CONCOURS POUR L'ÉTUDE D'UNE CITÉ-JARDIN A LA CHAUX-DE-FONDS

Concours pour l'étude d'une Cité-Jardin, à La Chaux-de-Fonds.

Sur le désir qui nous en a été exprimé par quelques lecteurs, nous publions, ci-dessous, les passages du rapport du jury relatifs aux deux derniers projets primés et nous en reproduisons les principales planches d'après des photographies qui nous ont été obligamment communiquées par M. l'Ingénieur communal de La Chaux-de-Fonds.

IV^e prix : projet « Les Sapins », de M. Arthur Maroni, architecte, à La Chaux-de-Fonds,

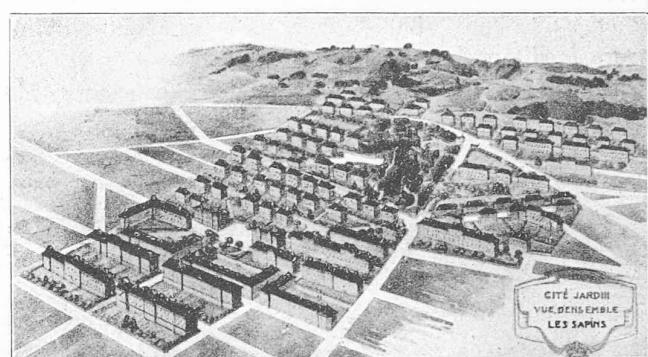
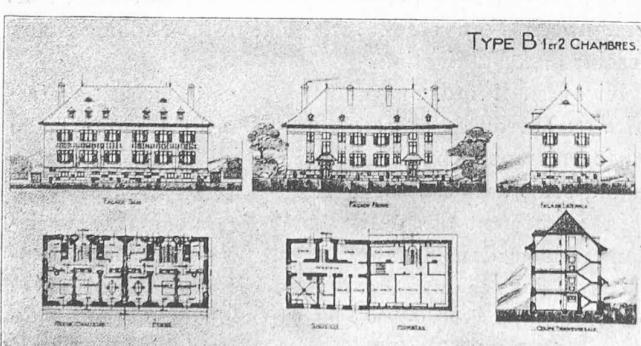
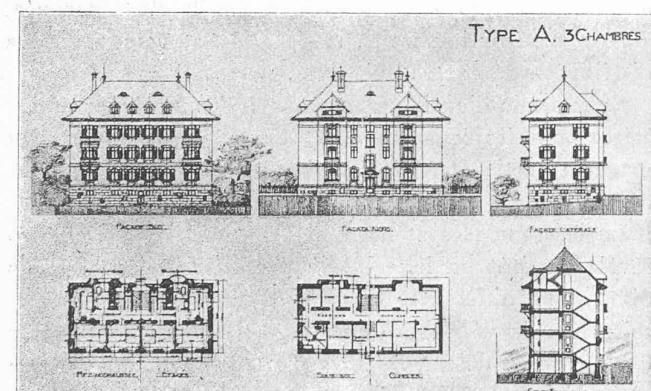
Les sapins (VI^e prix). — L'idée de prolonger la rue du Succès et de la faire passer au nord du terrain communal est juste, car tout en évitant le bois, on obtient une voie de communication principale avec pente admissible. Il en est de même pour la rue Agassiz. Ce qui est moins heureux, c'est le grand rebroussement à l'ouest de la forêt ; l'exécution de cette section de chaussée serait difficile et fort coûteuse, vu les grands murs et les mouvements considérables des terres. La rue Cernil Antoine fait en outre disparaître une partie du bois, c'est dommage. Enfin, malgré toutes ces rues, plusieurs immeubles ne sont pas desservis d'une manière convenable.

L'utilisation du terrain laisse aussi à désirer, il ne paraît pas très logique de résérer aux places de jeux deux emplacements aussi bien exposés et aussi propices à la construction que les deux petits plateaux à l'est et à l'ouest du « Bois

noir». Enfin l'orientation de quelques massifs n'est pas heureuse, et l'ensemble de la cité est bien régulier et bien monotone pour une cité-jardin.

Le jury critique les trop nombreux décrochements dans les plans des maisons ; il aurait été bien préférable de donner un peu plus de profondeur, ce qui aurait augmenté la surface de maintes pièces de dimensions insuffisantes. — Dans le type B, les corridors sont sombres.

La proposition d'éclairer cuisine et W.-C. par une même fenêtre jumelle n'est pas recommandable. La ventilation et l'évacuation des fumées de la buanderie sont défectueuses.

Il est de toute nécessité que les loggia puissent être fermées en hiver par de bonnes fenêtres. La question de l'évacuation des ordures ménagères par des canaux intérieurs mérite une étude très sérieuse ; car si ce mode d'élimination des déchets présente quelques avantages, il a aussi de gros inconvénients ; il est en particulier indispensable que chaque ménage ait son canal débouchant à l'extérieur et non dans la cuisine. Pour le présent projet qui ne prévoit que des maisons de 2 étages sur rez-de-chaussée, cette installation spéciale ne se justifie pas.

Le nombre des logements, 678 pour 107 maisons, est beaucoup trop considérable. L'auteur n'a pas craint de fournir loyalement tous les profils montrant les difficultés d'exécution de son projet, difficultés que l'on rencontre dans d'autres études mais qui ne sont pas exposées avec la même franchise.

Ce projet représente un gros travail, mais malheureusement la cité proposée n'est pas une cité-jardin.

V^e prix : projet « Aéro », de M. Jean Crivelli, architecte,
à La Chaux-de-Fonds.

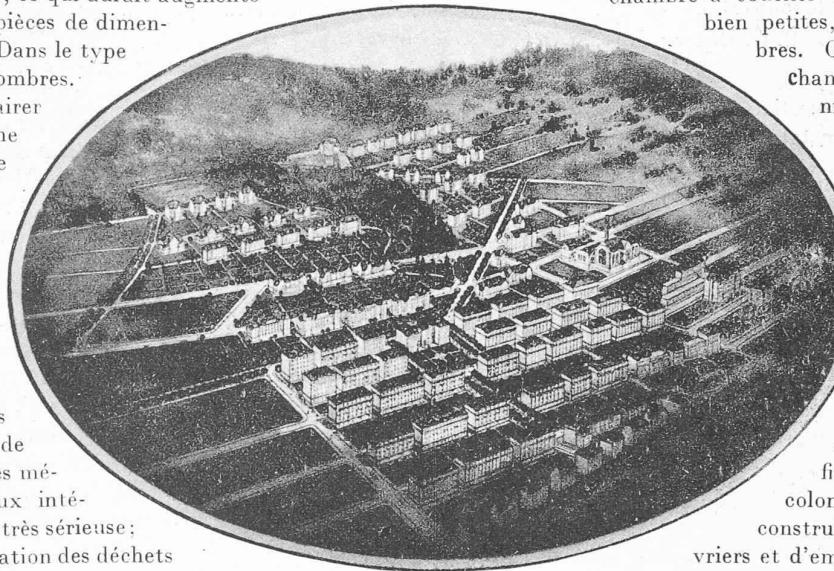
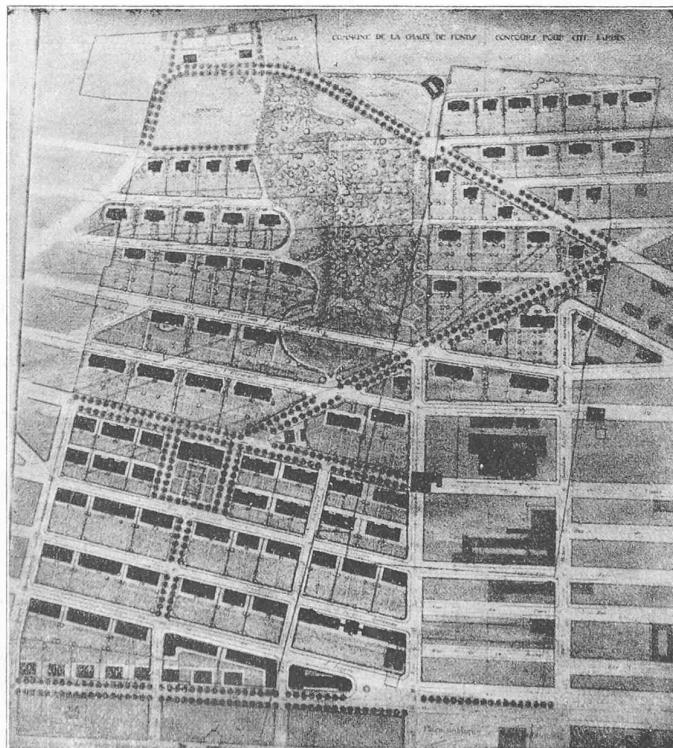
Aéro (V^e prix). — Peu de modifications importantes sont proposées au plan d'alignement sanctionné ; ce qui est une erreur. La rue du Succès est maintenue jusqu'à la rue Tête de Rang, la rue Cernil Antoine est prévue avec une pente de 7,8 %, mais ce qui manque ce sont les voies d'accès pour les quartiers nord-ouest. On ne peut y parvenir qu'en empruntant des terrains privés et sur lesquels les rues ne pourraient pas être créées aussi rapidement que la cité-jardin. L'utilisation du terrain

laisse à désirer. Pourquoi disposer des parcelles au sud de la rue Breguet pour une cité de maisons locatives lorsque le programme réserve ces emplacements pour des terrains industriels ? Les plans des types d'immeubles qui n'ont pas trop de décrochements sont satisfaisants, cependant maintenir chambre à coucher et plusieurs cuisines sont bien petites, les vestibules sont sombres. On a sacrifié parfois la chambre à coucher pour obtenir une plus grande salle à manger, ce qui est regrettable. — Les façades et surtout les toitures sont bien tourmentées. Que de noues, de ferblanterie qui ne conviennent pas au climat de La Chaux-de-Fonds. La jolie petite maison du type D a été goûtée, mais trouverait difficilement sa place dans la colonie que l'on se propose de construire pour des familles d'ouvriers et d'employés. — Ce projet a été très consciencieusement étudié et rendu avec beaucoup de soin, mais n'a pas le caractère d'une cité-jardin. On se trouve plutôt en présence d'une cité de villas pour la partie supérieure et d'une cité industrielle pour les quartiers inférieurs. Cette impression se confirme lorsque l'on constate que l'auteur de « Aéro » propose 365 logements pour 67 maisons seulement.
